RESOLUCIÓN N° 002092 (24 SEP. 2024)

“Por la cual se resuelven unos recursos de reposición interpuestos en contra de la Resolución 1351 del 5 de julio de 2024 y se toman otras determinaciones”

Por medio de la Resolución 1351 del 5 de julio de 2024, esta Autoridad Nacional autorizó la modificación de la Licencia Ambiental otorgada mediante Resolución 1326 del 05 de agosto de 2020 (modificación 1 de la Licencia Ambiental del proyecto UPME 01 de 2013 (Soacha – Tequendama).

Figura 1 Ubicación de la plaza de tendido 2 sobre la unidad de cobertura de otros cultivos transitorios

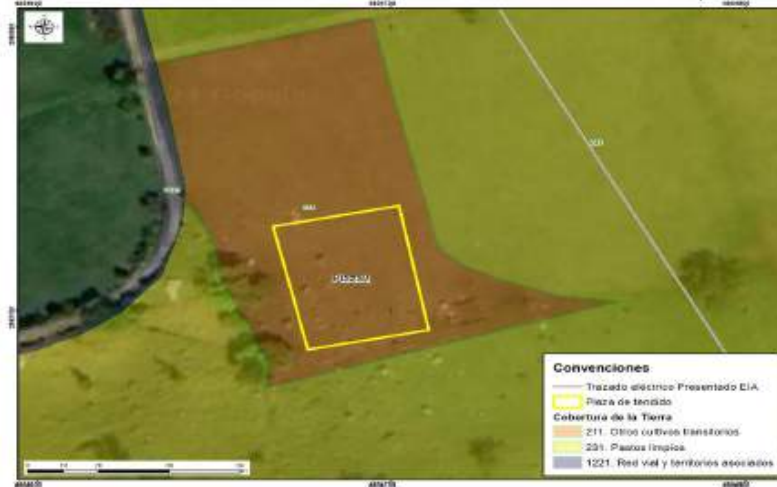
Conforme lo establecido en la zonificación del DMI, adoptada en la Resolución 1596 del 2 de junio de 2006, la plaza de tendido 2 se ubica dentro en una zona de producción y subzona agroforestal sostenible y una zona de protección absoluta. No obstante, tal y como se referenció en el complemento al EIA, dicha área se encuentra dentro de una cobertura de cultivos transitorios (Ver Figura 1 y Fotografía 1), razón por la cual, no es necesario realizar mantenimiento tipo rocería o aprovechamiento forestal. Al no realizarse estas intervenciones no se afectarán los valores de conservación de estas zonas establecidos en la zonificación del área protegida, según se observan en las siguientes imágenes:

Figura 3 Coberturas Plaza de tendido 9

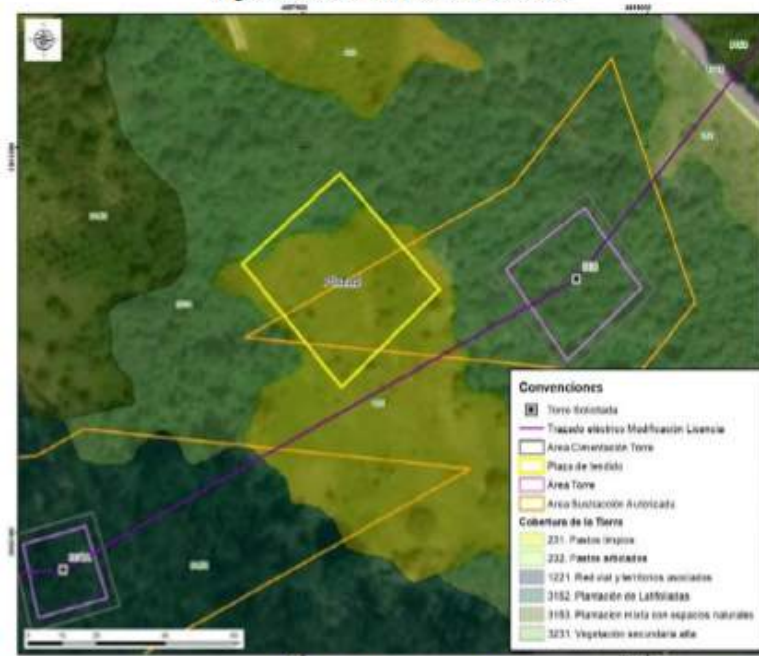
En las siguientes figuras se presenta la cobertura actual de la plaza de tendido y el área donde se localiza:

Figura Cobertura Acc-306

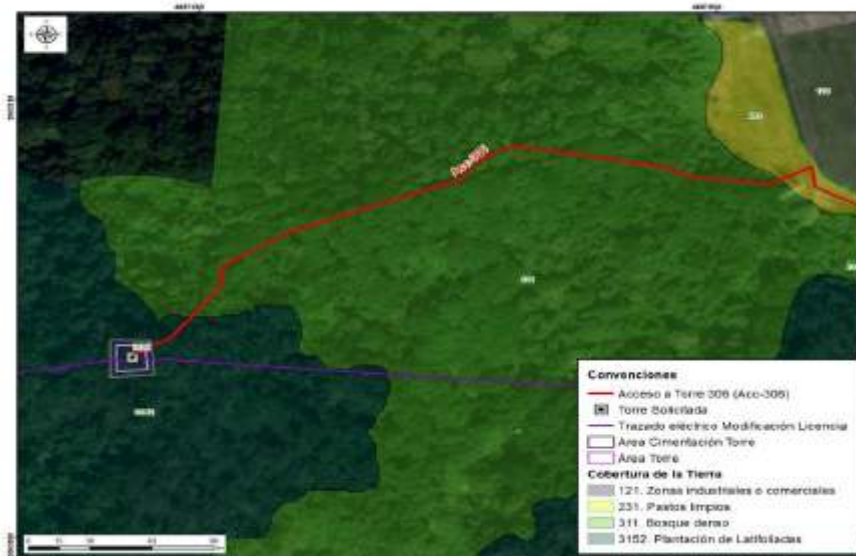
cobertura de bosque denso y de plantación latifoliadas que permite llegar al sitio de torre 306, tal y como se observa en las siguientes figuras.

Figura 18 Cobertura Acc-307^a

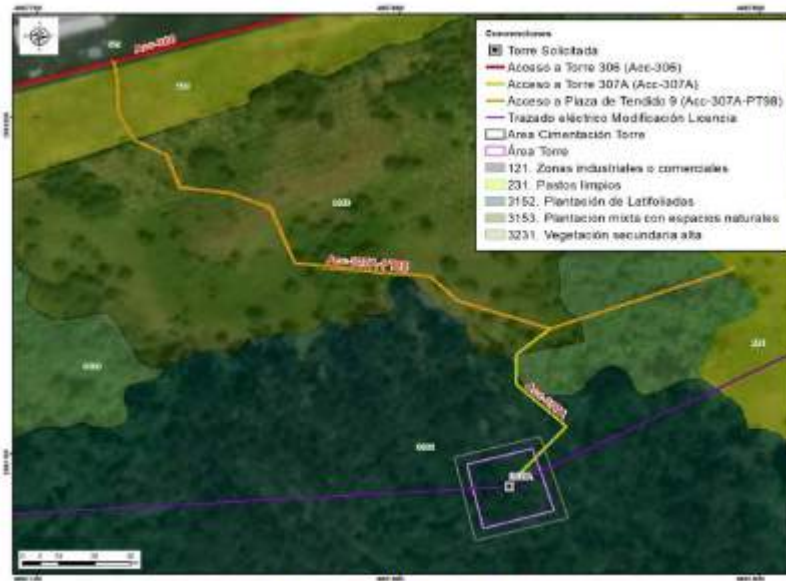
Para llegar al ingreso del acceso ACC-307A se inicia en el carreteable privado de la subestación ACC-306 por aproximadamente 110 m, el cual se ubica sobre una cobertura de zonas industriales o comerciales. Posteriormente, se continúa sobre el camino con cobertura de pastos limpios bordeando el cerramiento de la subestación por aproximadamente a 140 m. En este punto se toma el camino/sendero existente Acc-307A-PT98 ubicado en cobertura de plantación mixta con espacios naturales, el cual se recorre por 170 metros aproximadamente hasta el ingreso del camino/sendero existente Acc-307A ubicado en cobertura mixta con espacios naturales y plantación de latifoliadas hasta llegar al sitio de la torre 307A, como se observa en las siguientes figuras. Las condiciones del acceso, tanto para el carreteable como para el camino/ sendero, no requieren adecuaciones como actividades de mantenimiento tipo rocería, toda vez que los árboles en el trayecto final son altos, y no se observan arbustos que obstruyan el ingreso para el paso del personal y materiales, como se observa en la Fotografía 11:

Figura 30 Individuos autorizados aprovechamiento forestal torre 311

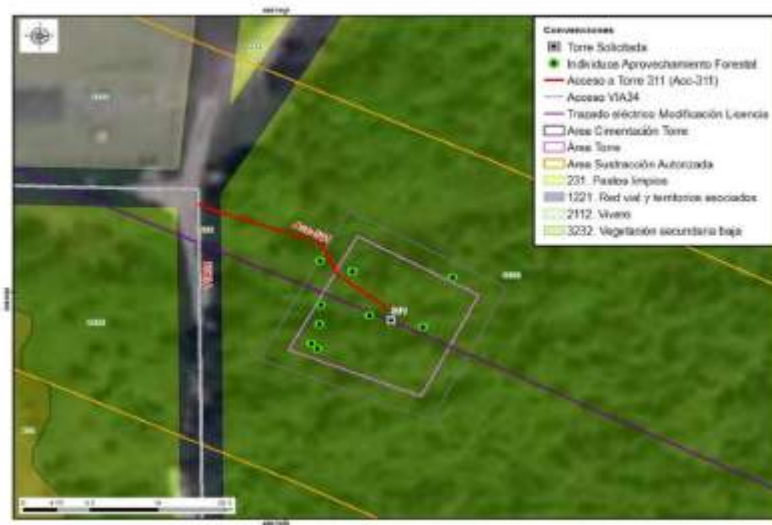
Respecto a lo mencionado por ANLA en sus argumentos en cuanto a la discrepancia entre lo evidenciado en la visita de evaluación y lo presentado en el MAG sobre la rocería planteada, se aclara que se realizarán actividades de mantenimiento tipo rocería, teniendo en cuenta las características mencionadas anteriormente y, por lo tanto, se considera que se presenta consistencia con lo reportado en el MAG. Al respecto, es pertinente aclarar que

Figura 34 Acc-312 en la zonificación y sub-zonificación del DMI

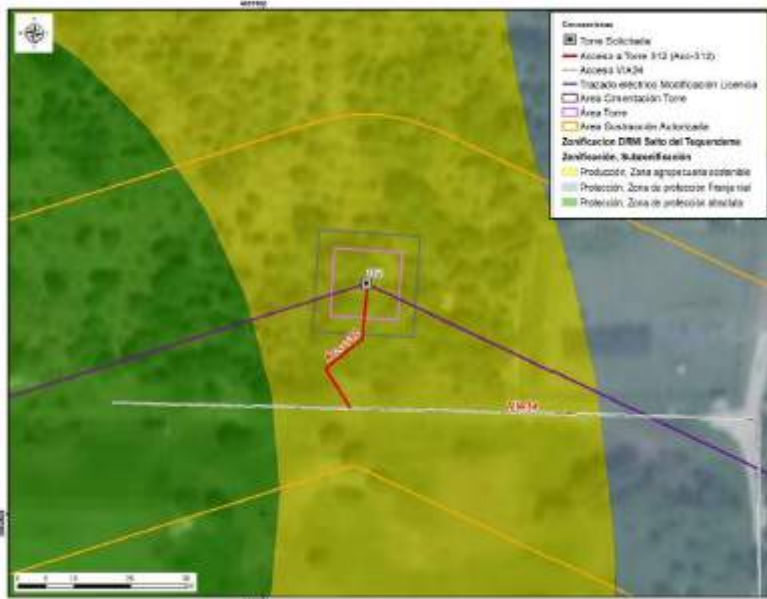
El camino/sendero ACC-312 se encuentra sobre cobertura de plantación mixta con espacios naturales, en el cual no es necesario tramitar el permiso de aprovechamiento forestal. Por el tipo de cobertura, tampoco se requieren actividades de mantenimiento tipo rocería, pues las características de la vegetación del acceso y el ingreso de los materiales y equipos para la construcción y montaje de la torre 312 se realizará de manera peatonal, como se menciona en la tabla 3-8 Descripción de accesos a sitios de torre del capítulo 3. Descripción del proyecto del complemento del EIA. Asimismo, la longitud es de aproximadamente 26.50m hasta el sitio de torre, razón por la cual, no se justifica un

Figura 28 Área de influencia total para el proyecto"

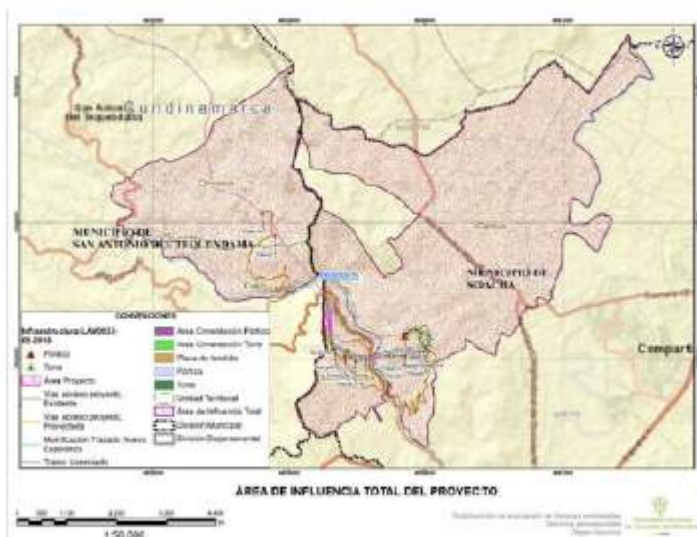
En la Resolución 1351 del 5 de julio de 2024 consideraciones sobre el área total o definitiva, Página 85, la ANLA indica “el área de influencia total que abarca las áreas de influencia físico-biótica y la socioeconómica tiene un área de 4.450,227 ha, incorpora a las Veredas San Francisco y Canoas en jurisdicción del municipio de Soacha; y veredas Cusio y Chicaque en el municipio de San Antonio del Tequendama. Tal y como se presenta en la siguiente figura:

Figura 1 Área de influencia total para el proyecto

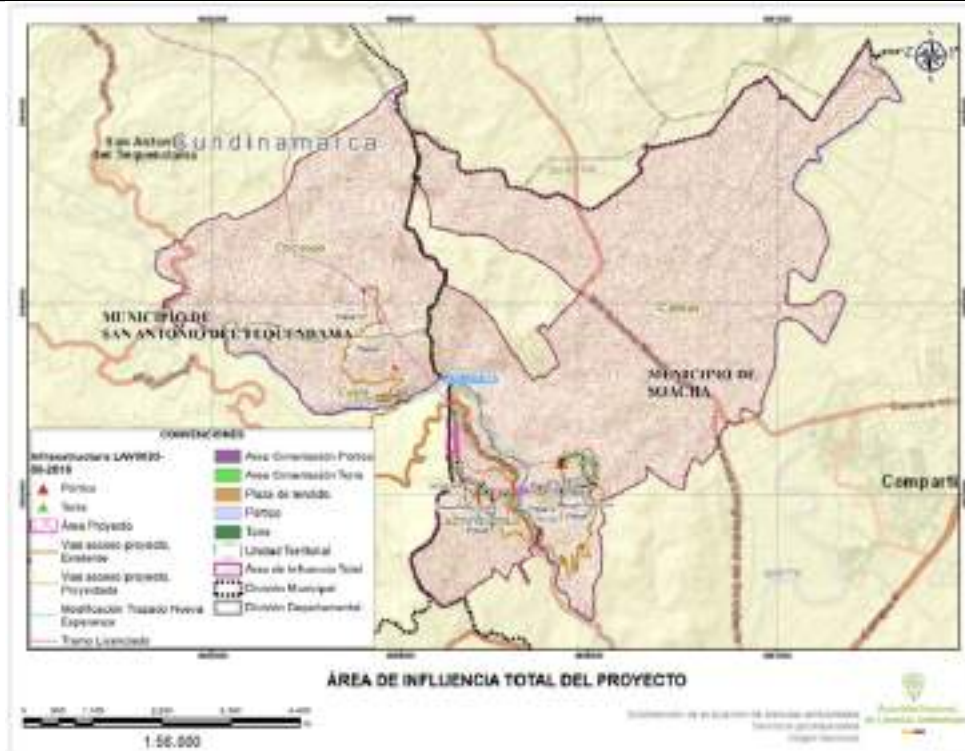
Frente a lo expuesto el Equipo Evaluador Ambiental de la ANLA, realizó la verificación de la información considerada en el concepto técnico 4703 del 05 de julio de 2024 que sirvió de sustento para emitir la Resolución 1351 del 5 de julio de 2024, en el cual señala que el área de influencia total del proyecto incorpora las Veredas San Francisco y Canoas en jurisdicción del municipio de Soacha; y veredas Cúcio y Chicaque en el municipio de San Antonio del Tequendama, como se presenta en la siguiente figura:
